Ministero della Transizione Ecologica

OGGETTO: [ID 7960] Progetto definitivo. Raddoppio da due a quattro corsie della variante alla S.S. 268 "del Vesuvio". Tratto dal Km 0+000 al Km 7+750. 2° lotto 1° stralcio. Opera Commissariata ai sensi art.4 del D.L. 55/2019 e del DPCM 05.08.2021 - Valutazione preliminare ai sensi dell'art. 6, c. 9 del D. Lgs. 152/2006. Nota Tecnica.

Figura 5: Svincolo di Somma Pomigliano - configurazione tracciato di progetto 2017 (rosso) a confronto con tracciato di progetto 2021 (nero) (Fonte: Allegati alla Lista di controllo)

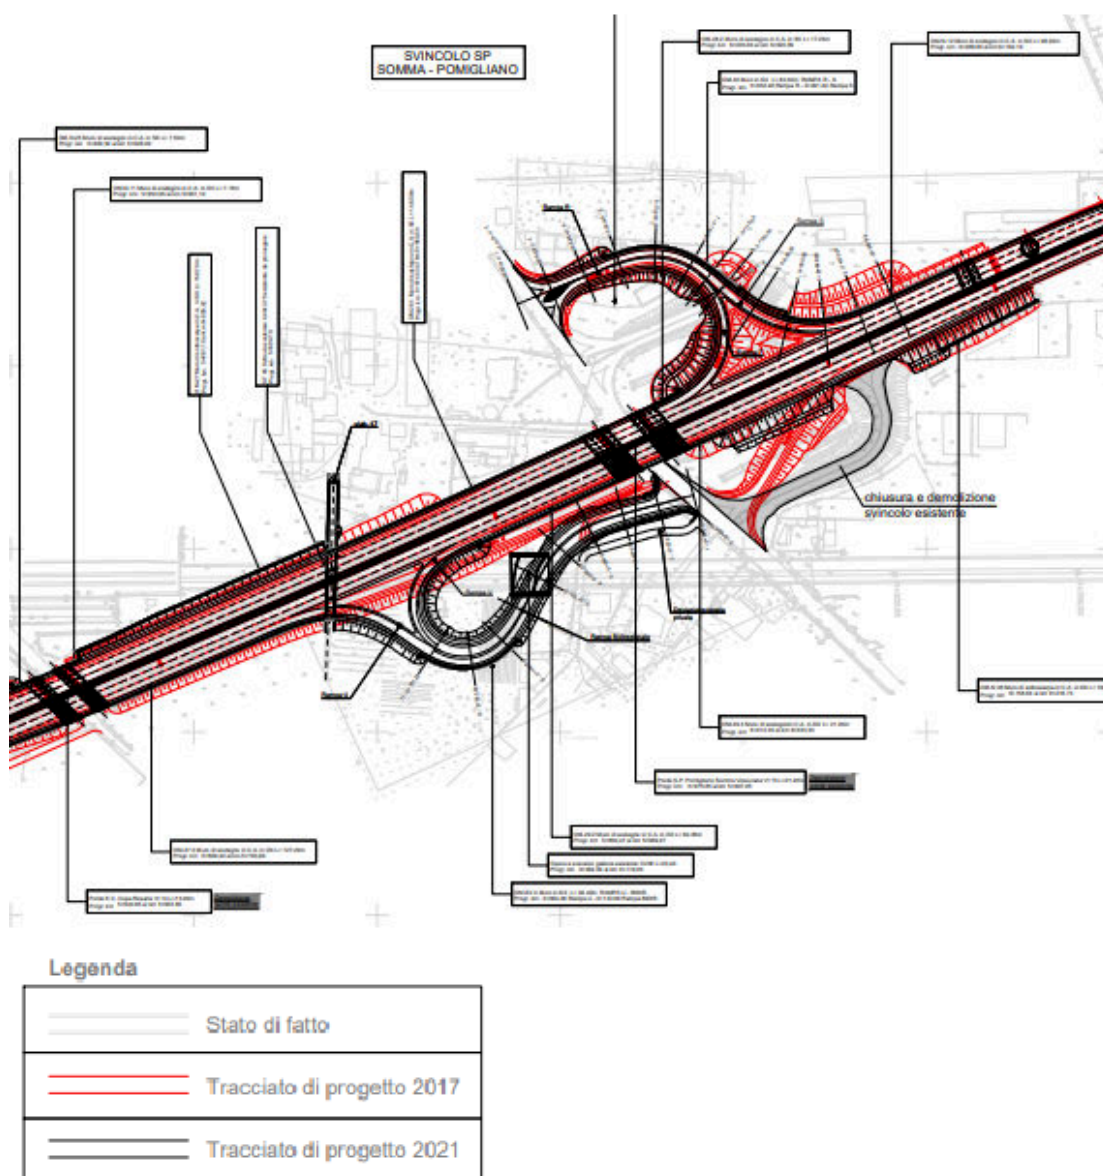
La soluzione progettuale 2021 prevede un arretramento delle nuove rampe di uscita (rampa U) e immissione (rampa V) sulla carreggiata in direzione Angri e la dismissione delle attuali rampe.

Secondo quanto riportato nella Lista di controllo, dato il posizionamento in prossimità del Viadotto San Domenico, non risulta possibile l'adeguamento dell'attuale corsia di immissione senza dover necessariamente intervenire sul predetto Viadotto, sul quale recentemente sono stati eseguiti interventi di manutenzione (rifacimento pavimentazione, cordoli, installazione nuove barriere di sicurezza e barriere acustiche integrate, ecc.). Le modifiche apportate determinano un ampliamento delle aree di esproprio che il proponente stima pari a circa 5.684,22 mq.

Alla luce di quanto sopra rappresentato, esaminati gli elementi informativi forniti dalla Società proponente ANAS S.p.A. nella Lista di controllo e nei relativi allegati, considerate le caratteristiche dell'intervento come sopra descritte, con particolare riferimento agli aspetti ambientali, si ritiene che per l'intervento proposto non possa escludersi la sussistenza di potenziali impatti significativi e negativi. Questo in relazione, in particolar modo, al numero e all'entità degli interventi oggetto dell'istanza presentata che prevedono la demolizione e ricostruzione di 7 ponti di attraversamento dei laghi presenti nel tratto interessato dagli interventi, 3 viadotti, 1 cavalcavia, la realizzazione di 2 nuovi ponti e di un nuovo viadotto di 8 campate, nonché l'adeguamento della rampa dello svincolo Somma Pomigliano, al Km 5+950, che comporta un aumento delle aree di esproprio pari a circa 5.684,22 mq.
